SERVICE BULLETIN

NEW HOLLAND

2001 - 004

EMNE: KAMPAGNE NR. 632 RØR TIL ANHÆNGERBREMSEVENTILEN

Figur 1

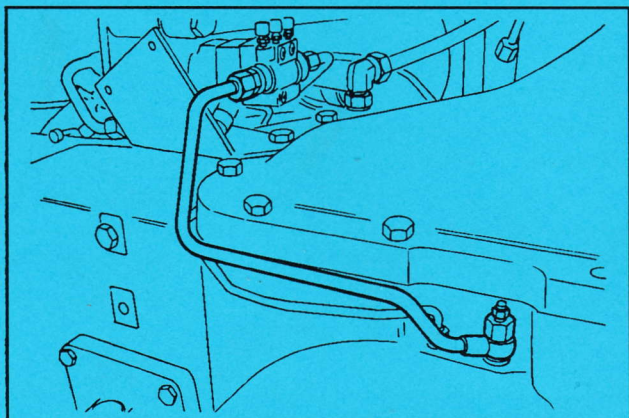
BESKRIVELSE: Rørene, der forbinder bagakselbremserne til anhængerbremseventilen skal ændres fra stålrør til rørslanger.

1. Rør til anhængerbremseventilen. Venstre side.

SERVICE: **Reference til værkstedshåndbogen: afsnit 33**
Stålrørene på alle de berørte traktorer skal udskiftes med rørslanger.

Figur 2

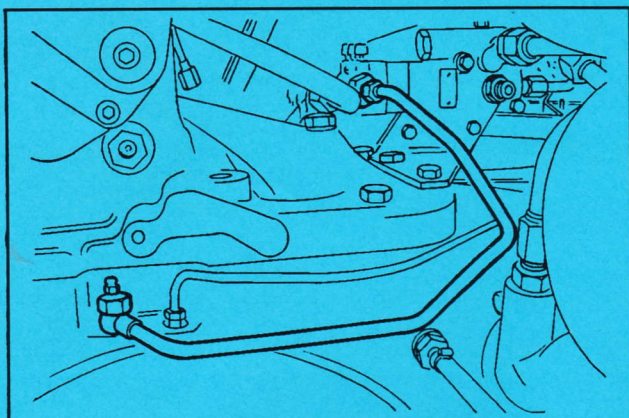
1. Rør til anhængerbremseventilen. Højre side.

Figur 1

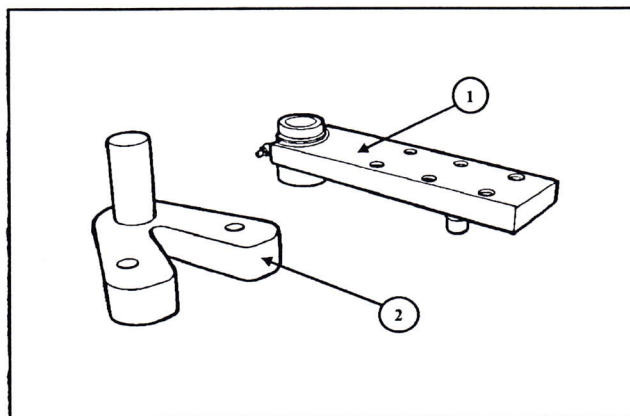
BESKRIVELSE: Omdrejningsbeslaget for de dynamiske forhjulsskærme er blevet forstærket. Pga. det tykkere omdrejningsbeslag er monteringspladen også blevet ændret.

- 1. Monteringsplade
- 2. Omdrejningsbeslag

Når der monteres nye dele på en traktor, der er produceret før denne ændring, skal omdrejningsbeslaget, monteringspladen og boltene til beslaget også udskiftes. De nye og gamle dele kan kun udskiftes i hele sæt.

BEMÆRK: Ved montering af nye dele på en traktor, hvor omdrejningsbeslaget var monteret med tre bolte: Kontroller den bolt, der ikke til bespænding af det nye beslag for at sikre, at den ikke går gennem navet og ind i forbroen.
